**ПАСПОРТ
ДОСТУПНОСТИ ОБЪЕКТА
ДЛЯ ИНВАЛИДОВ
И МАЛОМОБИЛЬНЫХ ГРУПП НАСЕЛЕНИЯ**

АКТ
обследования объекта социальной инфраструктуры

- 1.1. Наименование (вид) объекта МБДОУ «Детский сад № 36»
- название организации
(учреждения)
- 1.2. Адрес объекта г.Михайловск, ул.Ярославская,52
- 1.3. Сведения о размещении объекта:
отдельно стоящее здание 2 этажа,
наличие прилегающего земельного участка (да, нет) да
- 1.4. Год постройки здания 2023

Фото 5

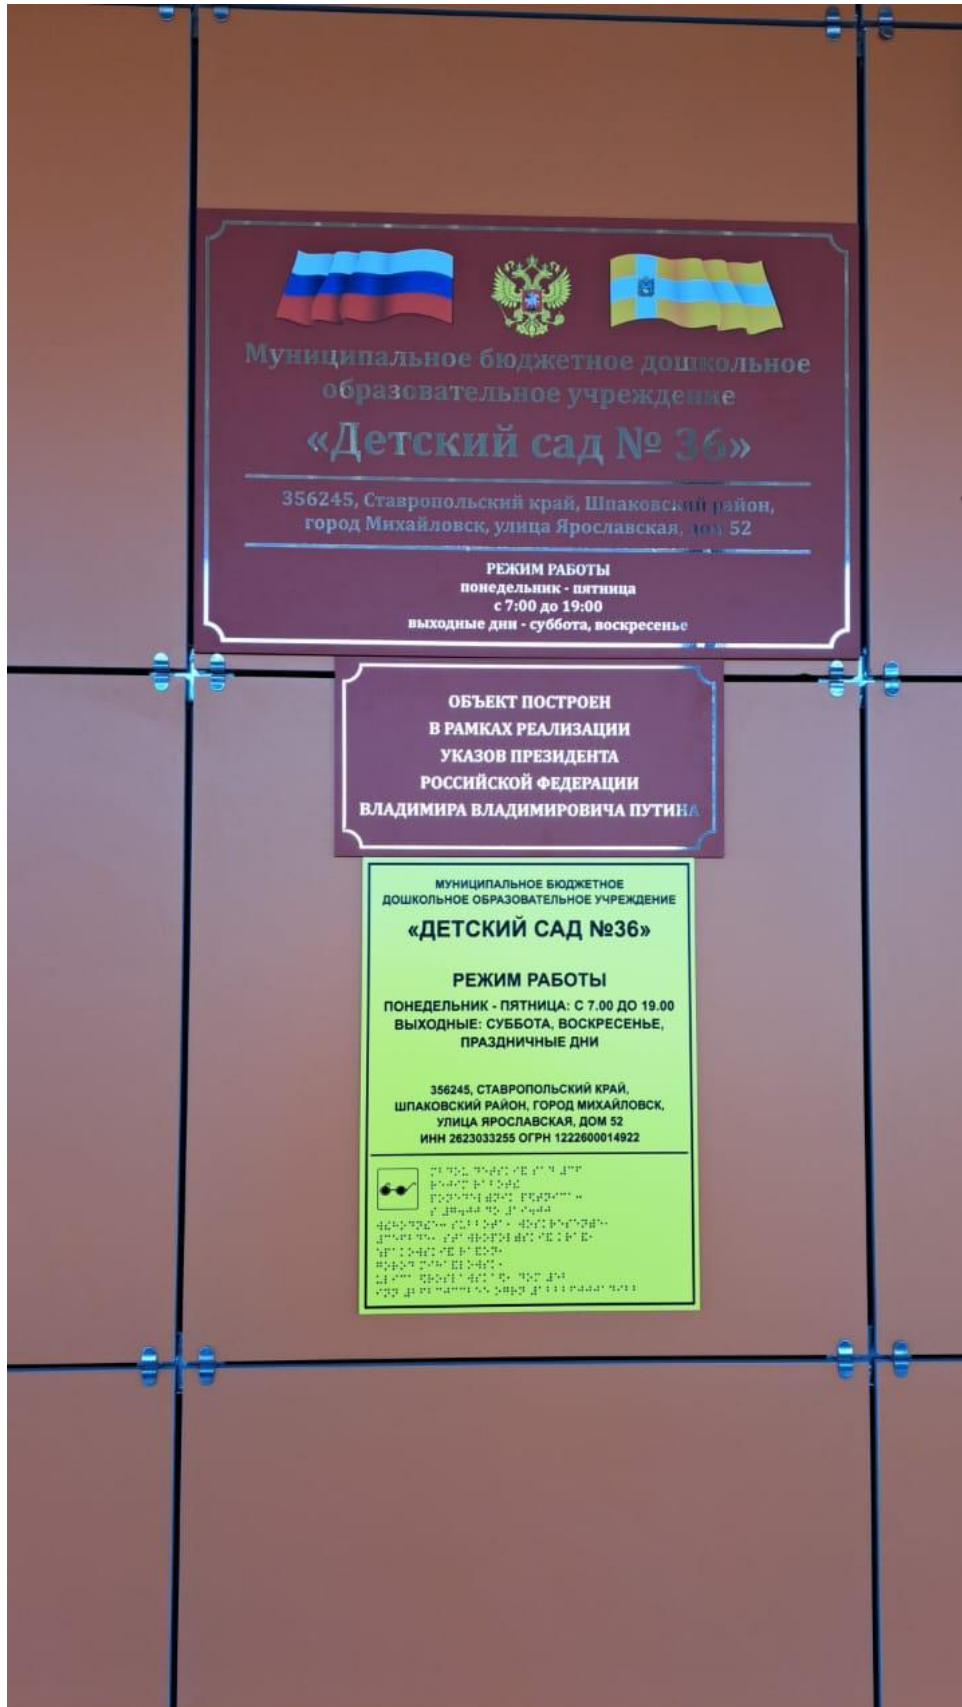
№ п/п	Наименование функционально-планировочного элемента	Наличие элемента		Выявленные нарушения и замечания		Работы по адаптации объектов	
		есть/ нет	№ фото	Содержание	Значимо для инвалида (категория)	Содержание	Виды работ
2.1	Лестница (наружная) центральный вход	есть	5	Отсутствуют перед внешней лестницей предупреждающие тактильно-контрастные указатели.	ДЧ –И (С,Г,У)	Предлагается оборудовать перед внешней лестницей предупреждающие тактильно-контрастные указатели.	Перед внешней лестницей следует обустроить предупреждающие тактильно контрастные указатели.
2.2	Пандус (наружный) центральный вход	нет	3	-	ДЧ- И (С,Г,У)	- По проекту не предусмотрено	-
2.3	Лифт для инвалидов	есть	4		ДЧ- И (С,Г,У)		
2.4	Входная площадка (перед дверью)	есть	3	Отсутствие прорезиненной плитки, отсутствие	ДЧ- И (С,Г,У)	Приобретение и установка	ТР
